PCN/18/021/DE

Titel: RJ Industrial 10 G + PN-Schirmanbindung

HARTING Produktänderungsmitteilung

Modifizierte Schirmbleche
Grund hierfür: Optimierung der Schirmanbindung

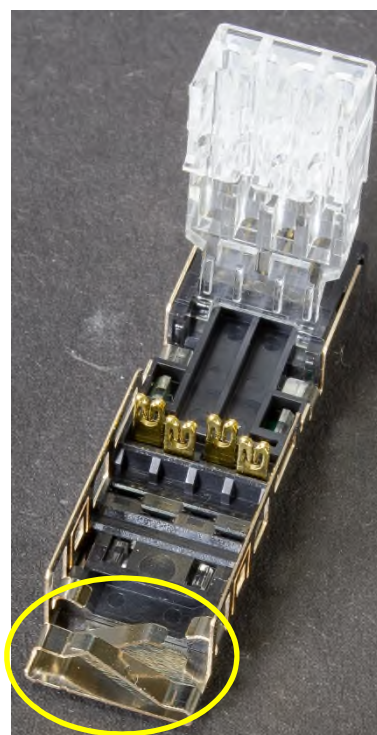
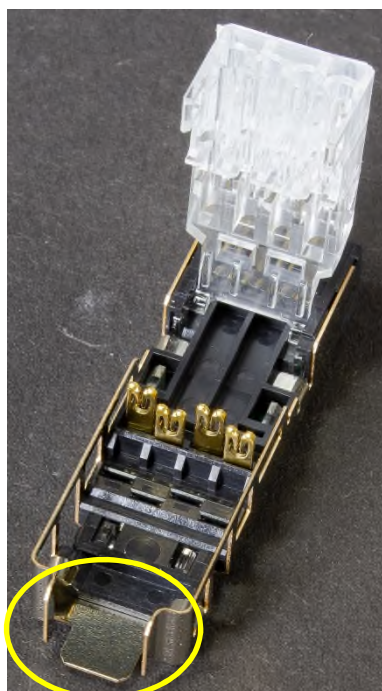
Die beiden Schirm-Gehäusesseiten des 8- und auch 4-poligen HARTING RJ Industrial® 10G RJ45 IDC Steckverbinders wurden modifiziert um bei Profinet- und DataSystem-Kabel unterschiedlicher Durchmesser die Schirmanbindung zu verbessern.

*Änderung am Plastik- Kabelmanager
Grund: Vereinfachung der Montage*

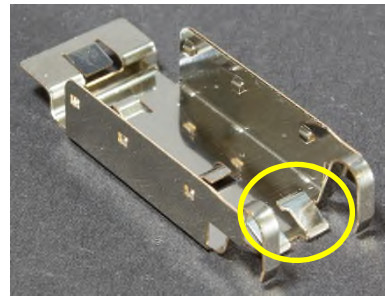
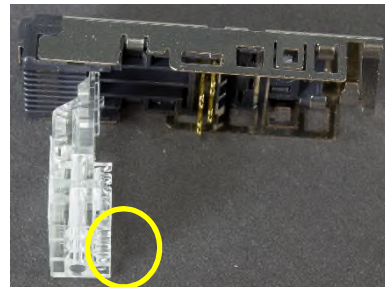
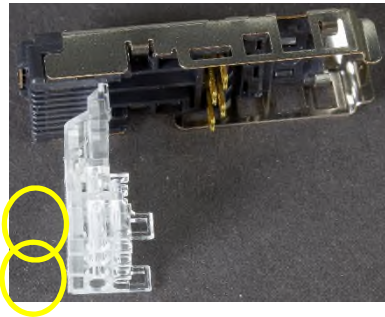
Weiterhin wurde der Kabelmanager dahingehend angepasst, dass eine vereinfachte Montage ohne störende Elemente erfolgen kann.
